原子力規制委員会委員長
田中 俊一 様

川内1・2号の地震動評価に関する追加質問

追加図1. 市来断層帯市来区間の耐専スペクトルと断層モデルによる地震動評価結果の比較

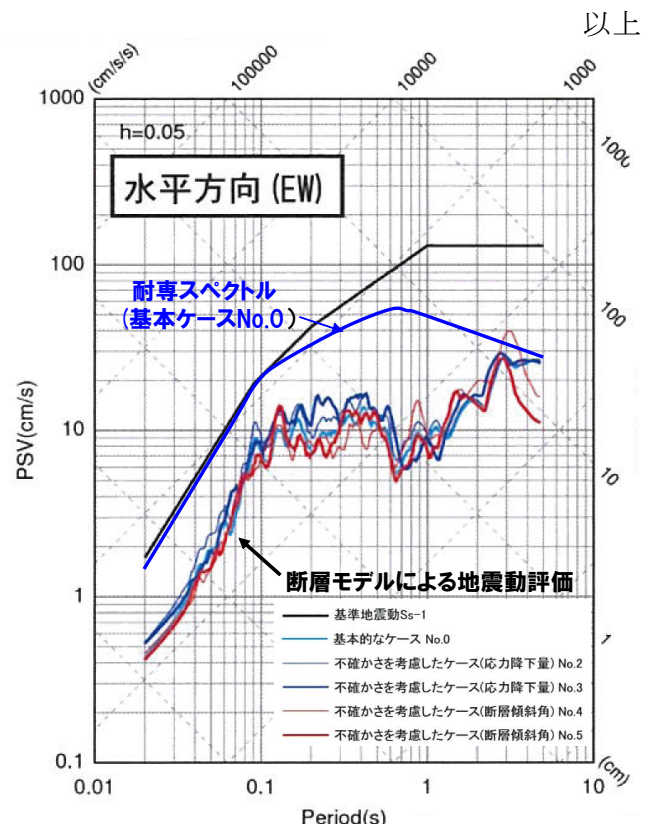
1. 九州電力が第89回新規規制基準適合性審査会合(2014.3.5)において報告した「川内原子力発電所 基準地震動の策定について(コメント回答)」によれば、川内1・2号の周辺にある3つの断層が基準地震動の策定に関わるものとなっていますが、断層モデルによるいずれの地震動評価結果も耐専スペクトルよりかなり小さくなっています。たとえば、市来断層帯市来区間の断層モデルによる地震動評価結果は、追加図1のように、耐専スペクトルと比べて1/2～1/3になっています。これは明らかに過小評価だと私たちは考えますが、いかがですか。

2. 九州電力は「1997年5月13日鹿児島県北西部地震M6.4」の特性化震源モデルの応力降下量(断層平均5.8MPa、アスペリティ平均15.9MPa)をそのまま当該断層に適用し、地震規模や短周期レベルをそこから逆算しており、地震規模は断層長さから松田式で求めたM7.2にほぼ等しくなっていますが、アスペリティ面積が断層面積の36.5%と異常に大きく、アスペリティの平均応力降下量も地震調査研究推進本部による断層モデルのレシピで得られる値(15.3MPa、地震規模はM6.9相当)と同程度のものに留まっています。そのため地震動が過小評価されていると私たちは考えていますが、いかがですか。

地震規模だけをM7.2として断層モデルを適用すると、応力降下量は断層平均5.83MPa、アスペリティ平均26.5MPaとなり、九州電力の値と比べて前者は

ほぼ等しく、後者は1.7倍になっています。これを基本ケースとして地震動評価をやり直すべきだと私たちは考えますが、いかがですか。
